改善箇所説明図 ②

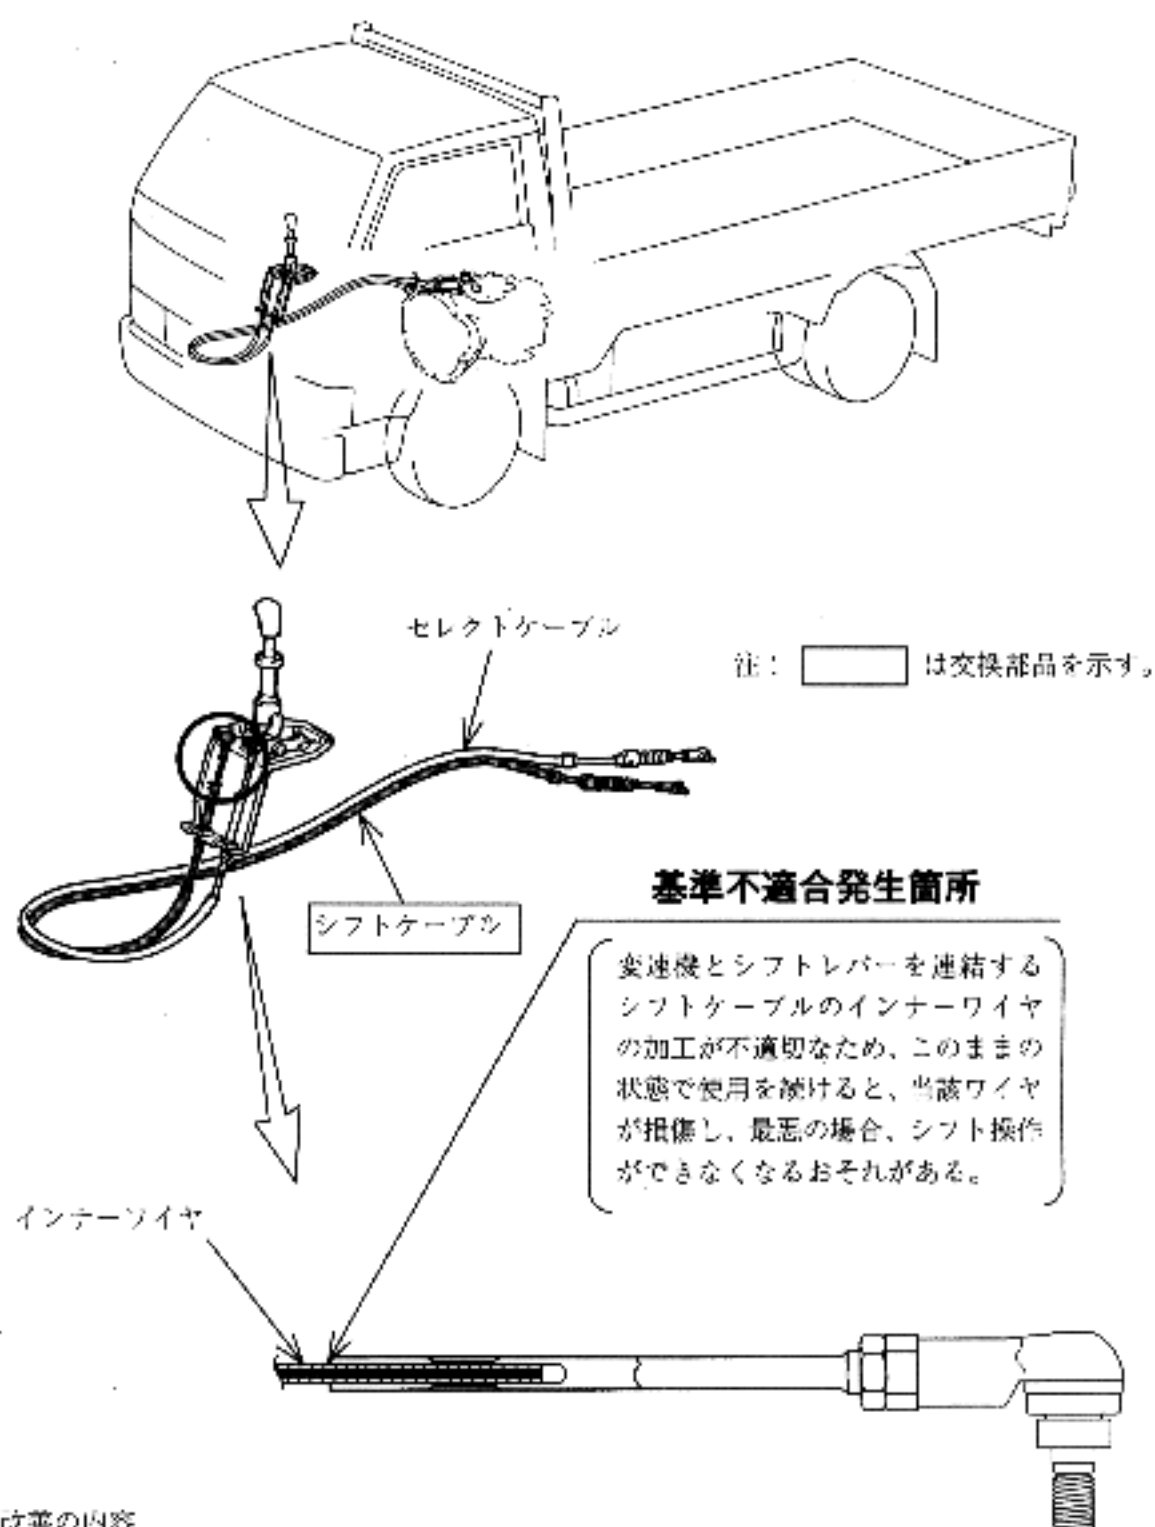
改善の内容

全車両、当該シフトケーブルを良品と交換する。

識別：改善済車両には車台番号打刻位置の上側に黄色ペイントを塗布する。
